CUP C14E21001220001	TITOLO INTERVENTO "TORINO, IL SUO PARCO, IL SUO FIUME: MEMORIA E FUTURO' REALIZZAZIONE DELLA BIBLIOTECA CIVICA E RIQUALIFICAZIONE DEL TEATRO NUOVO"
CODICE OPERA 22044D02

ELABORATO N. VF001	TITOLO ELABORATO Prevenzione Incendi - Relazione
------------------------------	--

DATA EMISSIONE 20/11/2024	SCALA -	AREA PROGETTUALE Progetto Antincendio - vigili del fuoco
-------------------------------------	------------	--

VERSIONE	DATA	DESCRIZIONE	REDATTO	CONTROLLATO
0	20/11/2024	Emissione Progetto Esecutivo	ABDR	ABDR
1	26/02/2025	Integrazioni Progetto Esecutivo (rif. Prot.n.1840/21.02.2025)	ABDR	ABDR

3.2.11 Variante 03 – Piano Primo: Riduzione numero complessivo di posti nelle sale secondarie

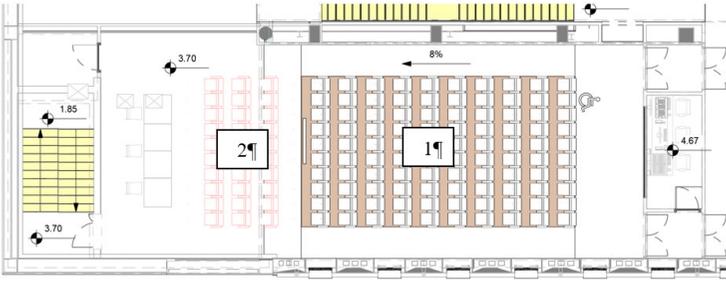
A seguito delle variazioni architettoniche della sala per ottemperare alle esigenze acustiche, di visibilità e di confort, la variante ha riguardato la riduzione del numero di posti in ciascuna delle due sale secondarie da 134 a 128, comprensivi di sedute fisse e mobili. Il numero di poste per persone con mobilità ridotta non ha subito variazioni ed è rimasto pari a 1.

Figura 7 Posti a sedere in platea (a sinistra) e in galleria (a destra), sala principale PE

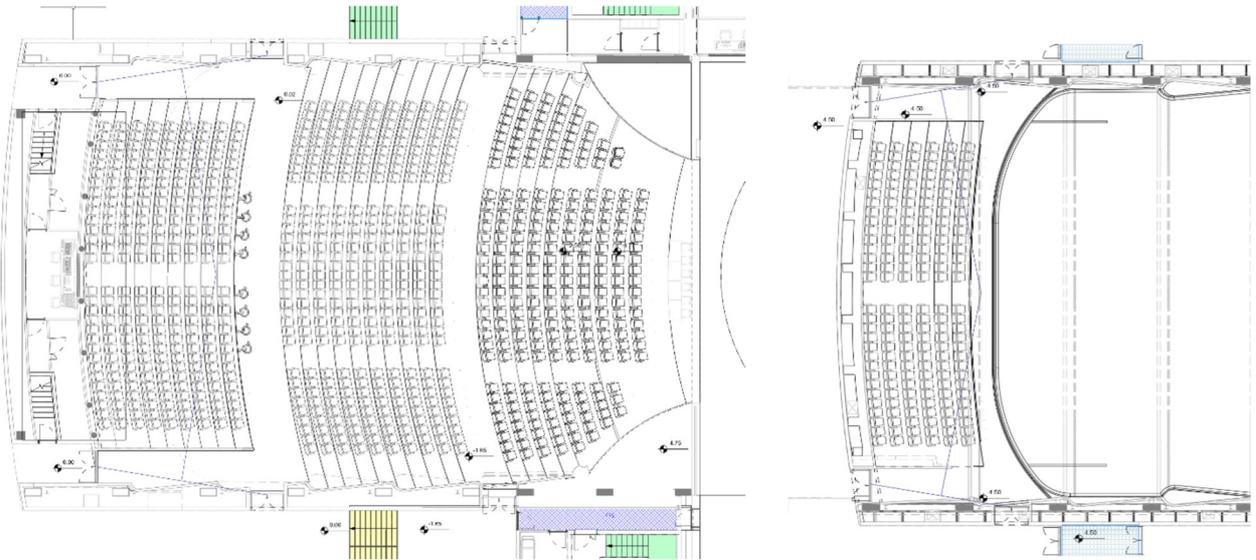
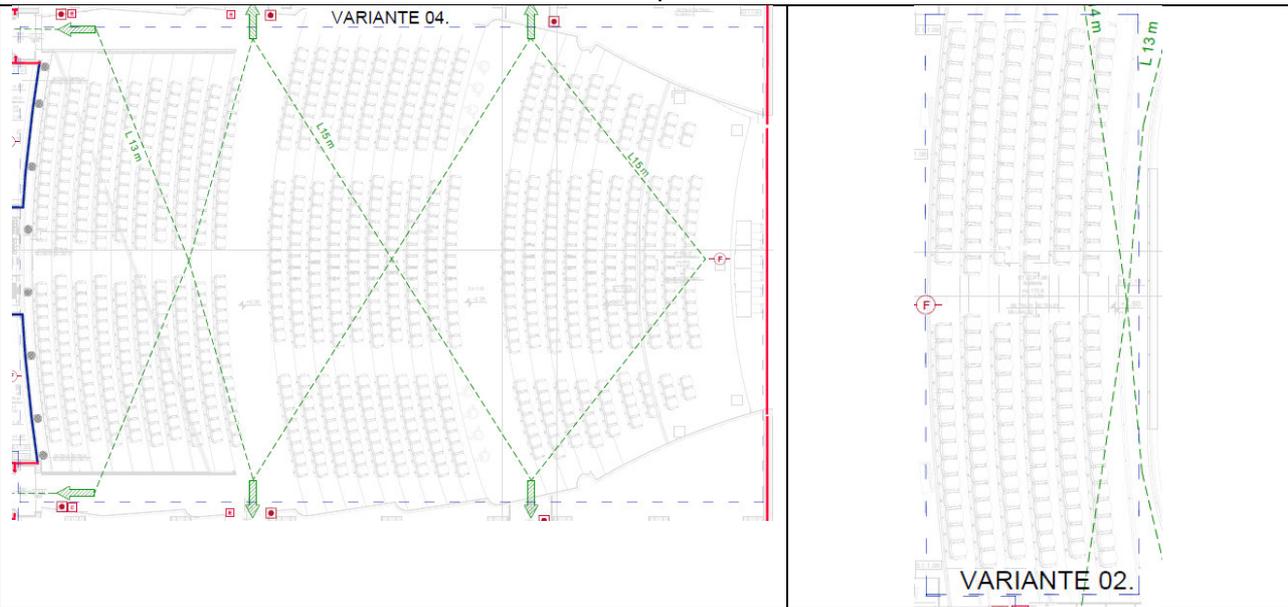
Per quanto concerne la distribuzione e le sistemazioni dei posti nelle sale le varianti hanno previsto delle modifiche che hanno comportato una riduzione del numero di posti rispetto a quanto indicato nel progetto approvato in data 31/10/2023 fascicolo n 87344 protocollo n. 8348.

Figura 11 Planimetria Piano Terra e identificazione degli interventi

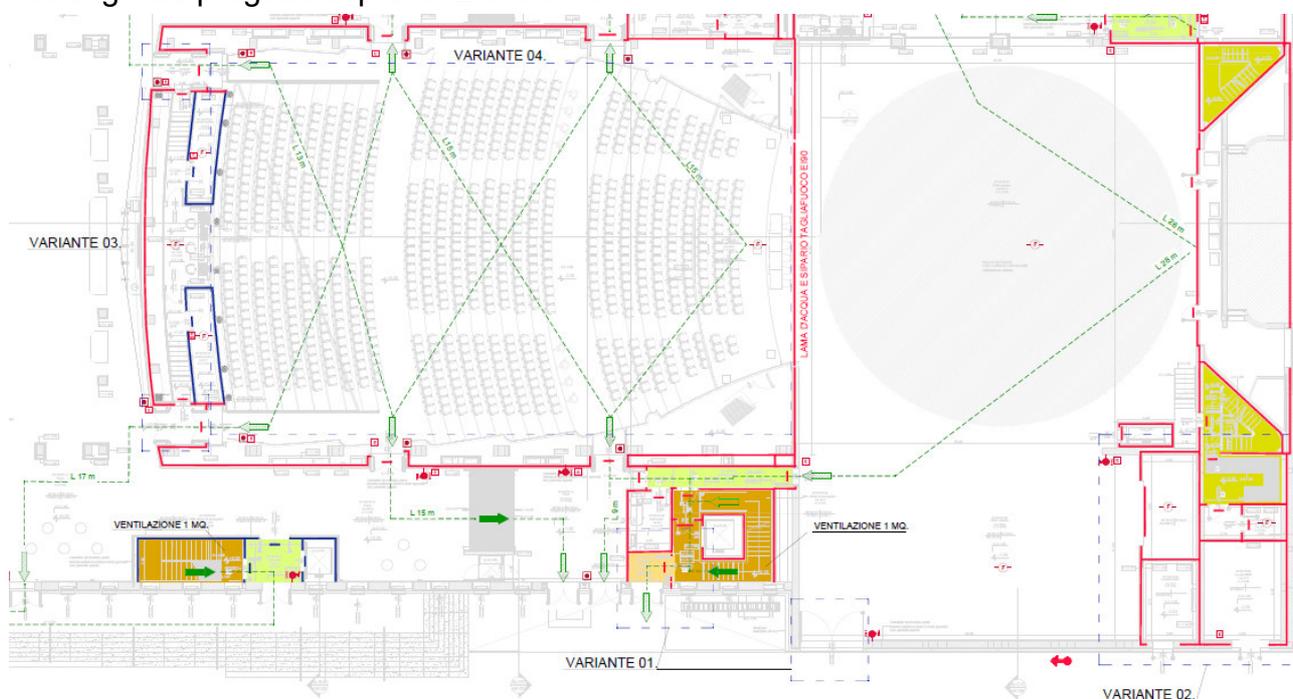
La terza variante che ha riguardato l'introduzione di compartimenti con accesso dall'esterno dedicati ad ospitare una cabina elettrica di proprietà dell'ente di erogazione ed un locale per la raccolta dei rifiuti ha inoltre previsto l'aggiunta di una scala progettata per consentire l'accesso ai compartimenti quadri e misuratori, già presenti nel progetto antincendio approvato, ma precedentemente non raggiungibili dall'interno del teatro.

La scala sarà di tipo protetto e si congiungerà alla scala adiacente già prevista nell'originale progetto di prevenzione incendi.
